ATTO MODIFICATIVO INTEGRATIVO N.2

**del contratto d'appalto per la progettazione esecutiva, l'esecuzione dei lavori
e la fornitura del materiale rotabile per la realizzazione di un Sistema
Filoviario per la città di Verona**

➤ TIPOLOGICO T2 BANCHINE CENTRO CANALE STRADALE LARGHEZZA 2,4 m

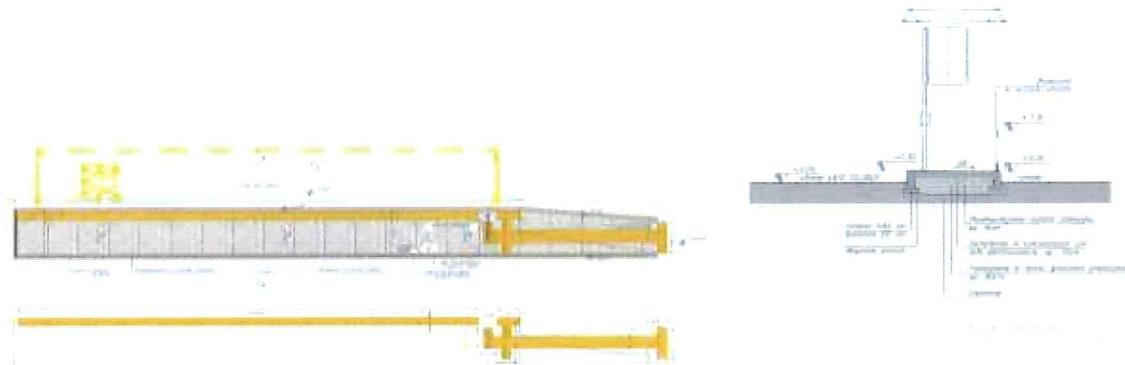
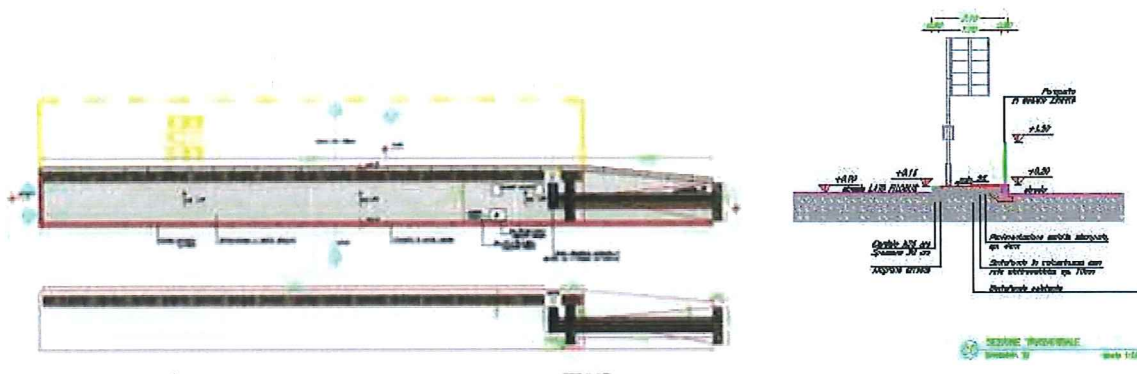
Dalla relazione istruttoria risultano le seguenti modifiche alla banchina:

➤ TIPOLOGICO T3 BANCHINE CENTRO CANALE STRADALE LARGHEZZA 2,10 m

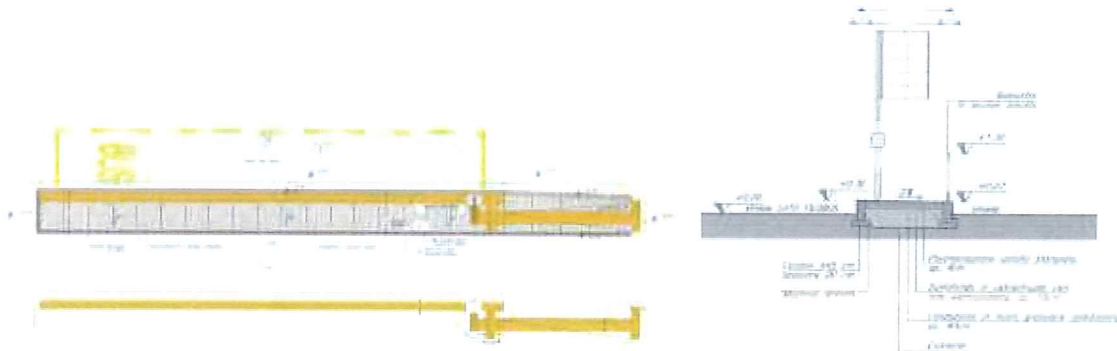
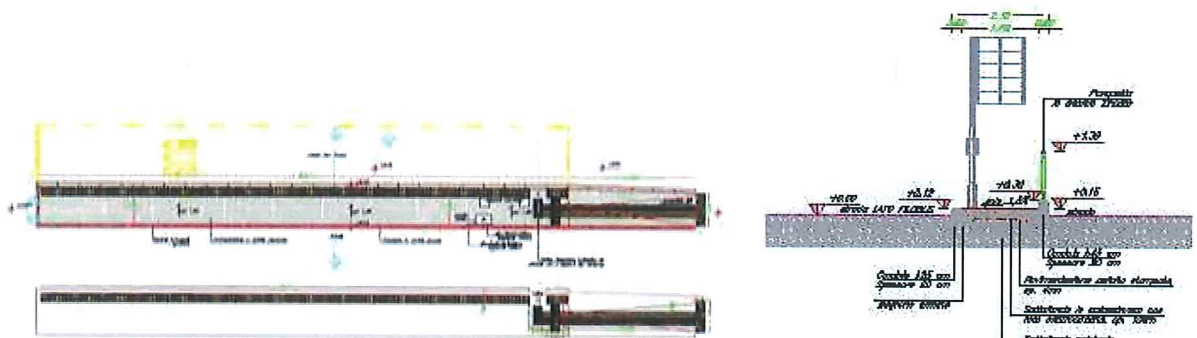
Dala relazione istruttoria risultano le seguenti modifiche alla banchina:

- altezza passa da 30 cm a 15 cm;
- lunghezza da 22 m a 25 m
- parte posteriore della banchina resta alta 30 cm
- lato canale stradale parapetto e cordonata altezza di protezione 1,20m dal piano stradale

➤ TIPOLOGICO BANCHINA T4 Banchine marciapiedi esistenti

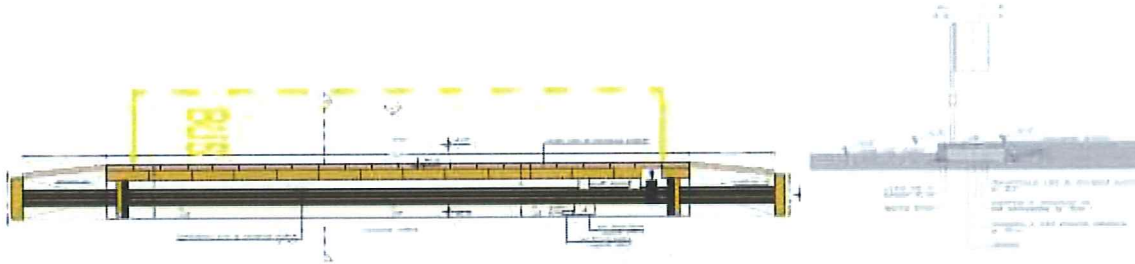
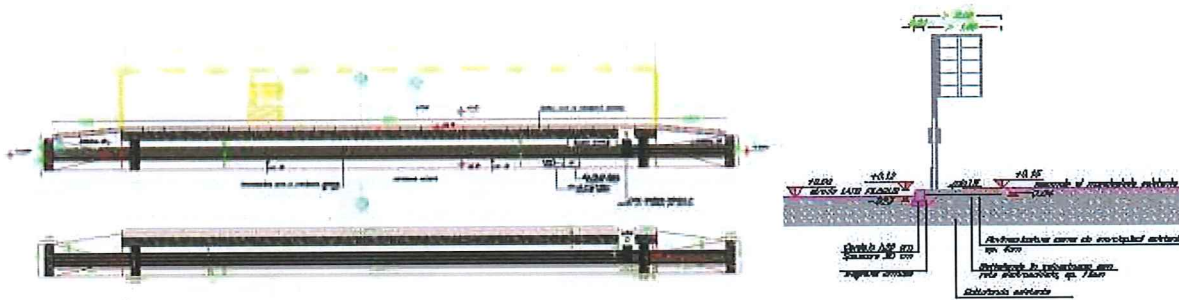
Dala relazione istruttoria risultano le seguenti modifiche alla banchina:

- altezza passa da 30 cm a 15 cm;
- lunghezza da 22 m a 25 m
- parte posteriore della banchina resta alta 30 cm
- lato canale stradale parapetto e cordonata altezza di protezione 1,20m dal piano stradale

Non è stato possibile allungare solo **tre** fermate, tipo **T4**, rispettivamente piazza V. Veneto (n. 14 – lato Unicredit) - via Fiume (n. 53, direzione Ospedale B. Roma) – via XX Settembre (n. 74, incrocio Via S. Vitale, direzione P. Vescovo), che rimangono necessariamente pari a 22 m causa degli spazi a disposizione (passi carrabili a lato).

➤ TIPOLOGICO T5 BANCHINE CAPOLINEA

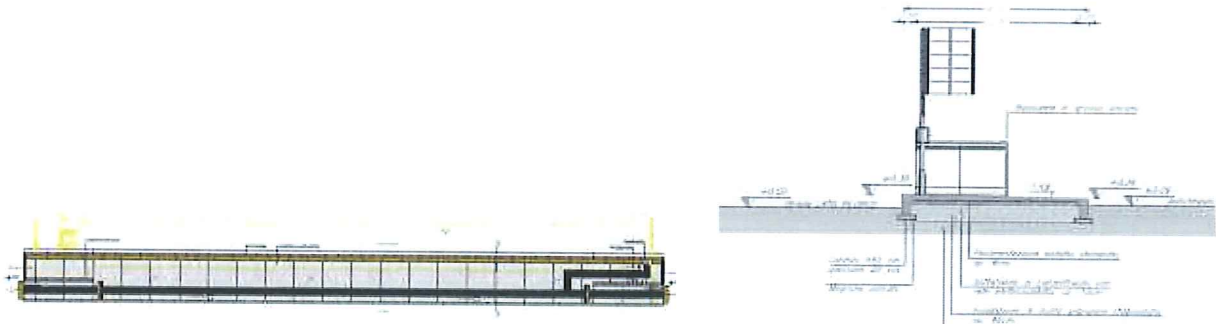
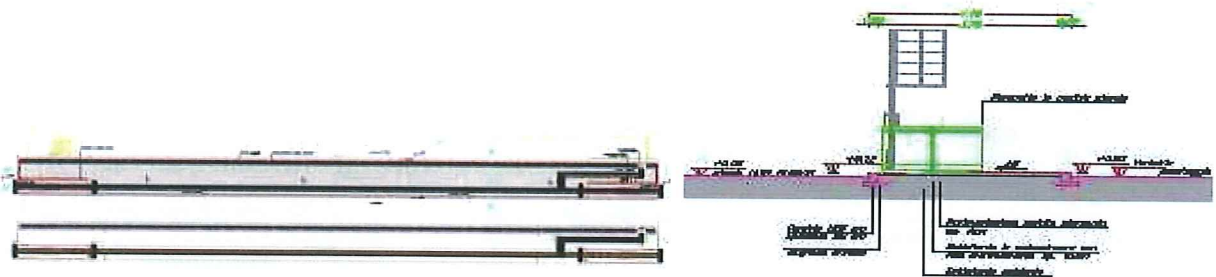
Dala relazione istruttoria risultano le seguenti modifiche alla banchina:

- altezza passa da 30 cm a 15 cm;
- lunghezza resta invariata 43 m;
- parte posteriore della banchina resta alta 30 cm;
- lato canale stradale parapetto e cordonata altezza di protezione 1,20m dal piano stradale .

Generalmente per i capolinea (ad eccezione di Rondo della Corte n. 109 e Piazzale L. Scuro n. 059) e per le fermate di maggior importanza, quali Piazzale XXV Aprile (Stazione F.S.) e Fiera era prevista dal PD e dal PE una specifica tipologia (T5) di lunghezza pari a 55 m e larghezza pari a 4,10 m. Tali dimensioni sono rimaste invariate.

B.1.3) Variante Deposito

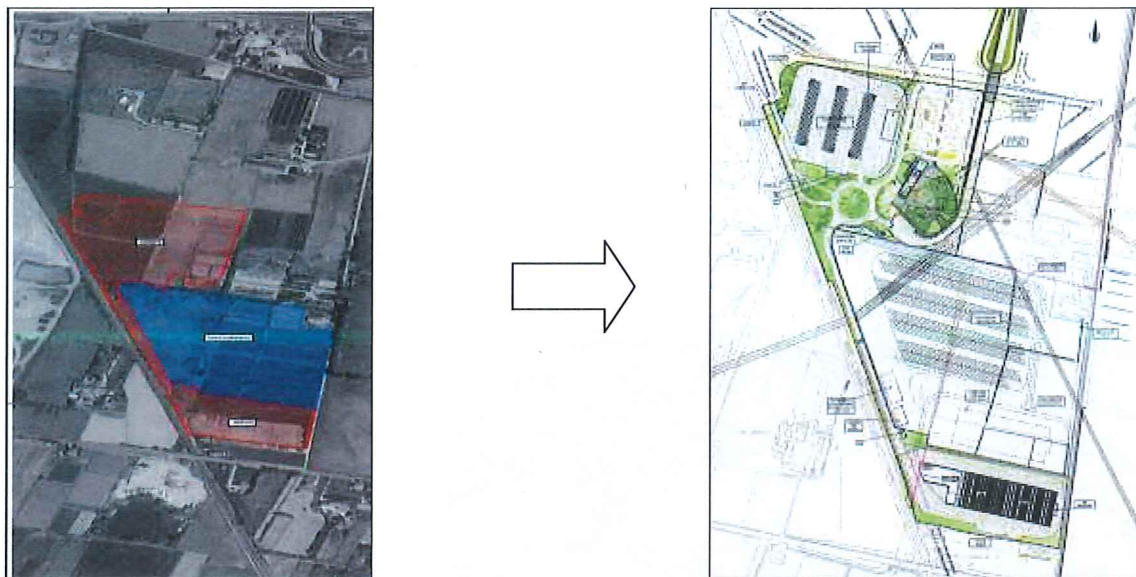
La variante Deposito "la Genovesa" è scaturita dal cambiamento tecnologico del nuovo filoveicolo, che essendo dotato di batterie al titanato di litio piuttosto che di motore diesel, ha comportato l'eliminazione del distributore dei carburanti, del distribuzione degli olii motore e l'inserimento di punti di ricarica batteria sotto le pensiline di stazionamento e all'interno dell'officina meccanica.

Inoltre la variante è derivata dal rinvenimento di una discarica RSU dismessa; conseguentemente è stato necessario riposizionare l'edificio officina in un'area più a sud ed ottimizzare la collocazione degli spazi viabilistici e funzionali, con particolare riferimento agli edifici amministrativi, all'area di parcheggio filobus e agli spazi tecnologici.

Sezione 1-1 variante

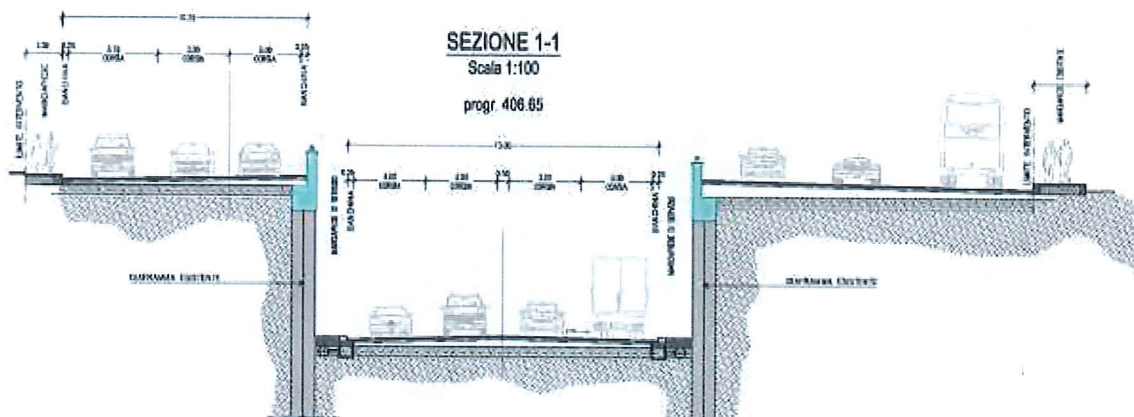
La Variante consiste nella:

- Eliminazione dell'impianto semaforico in superficie per i flussi diretti in bretella nord o verso Porta Palio;
- Eliminazione dell'impianto semaforico in superficie per i flussi diretti in Fiera, Verona sud e ZAI, Porta Nuova;
- Raddoppio della corsia di uscita in direzione Fiera e Verona Sud, a servizio dei nuovi ed ingenti flussi attratti dai programmati interventi edilizi nel comparto sud (cfr Piano Interventi ATO4), che altrimenti potrebbero creare code in rampa;
- Raddoppio della corsia di uscita in direzione bretella nord e/o Porta Palio, per le stesse ragioni di cui al punto precedente;
- Ottimizzazione del percorso ciclopedonale su Via Città di Nimes, grazie all'eliminazione dei semafori di cui ai punti precedenti;
- Ottimizzazione della regolamentazione semaforica, con eliminazione della fase di attraversamento dei flussi percorrenti Via Città di Nimes.

Sezione tipo sottopasso

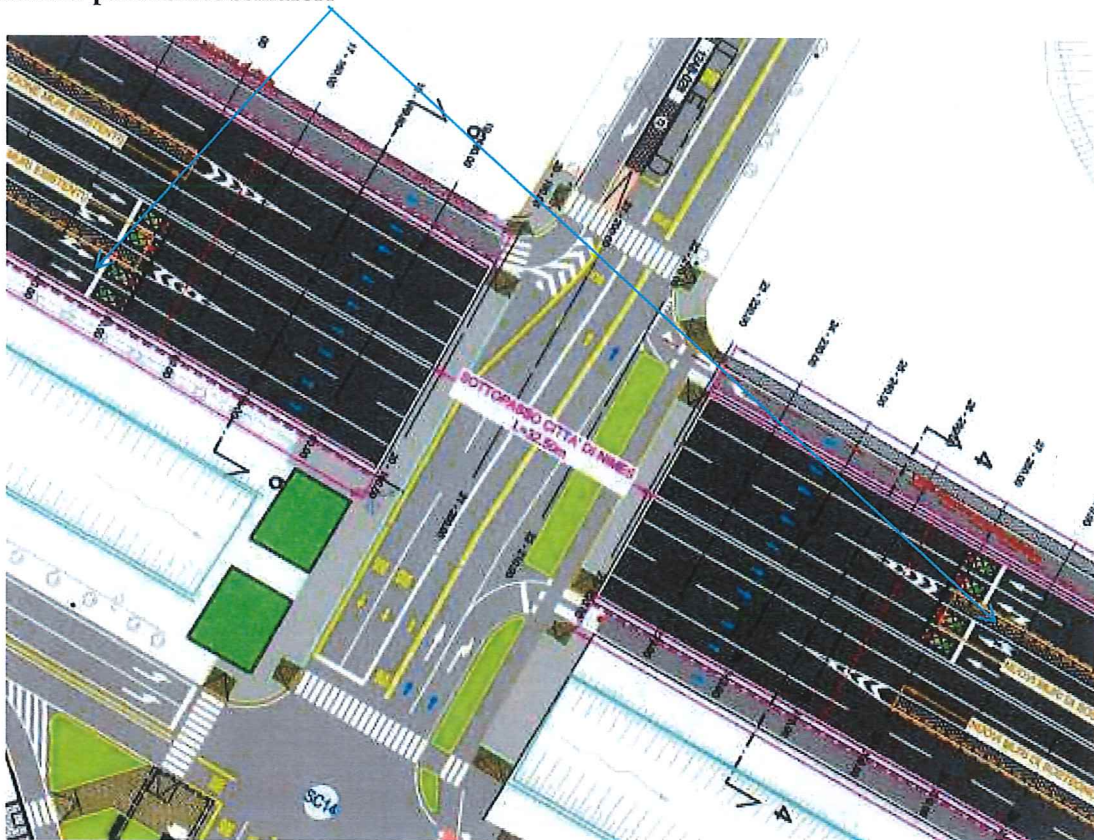
La sezione corrente in sottopasso presenta 4 corsie per senso di marcia per una piattaforma complessiva pari a 29 m.

Delle 4 corsie per senso di marcia, due consentono la percorrenza nord-sud sull'asse P.ta. Palio-Nova, mentre le altre due sono a servizio delle manovre di ingresso ed uscita dal sottopasso.

La proposta di variante comporta, dunque, un adeguamento strutturale delle opere del sottopasso, che consiste nella realizzazione di 2 file di diaframmi integrativi (o pali C.A.P.) rispetto alla soluzione a base gara, necessari per la realizzazione delle rampe di ingresso a due corsie al sottopasso rispettivamente da P. Nuova e P. Palio, non previste nella soluzione originaria, che, invece, già prevedeva di realizzare analoghi diaframmi sui lati opposti per la formazione delle rampe di uscita dal sottopasso (mantenute anche nella soluzione di variante).
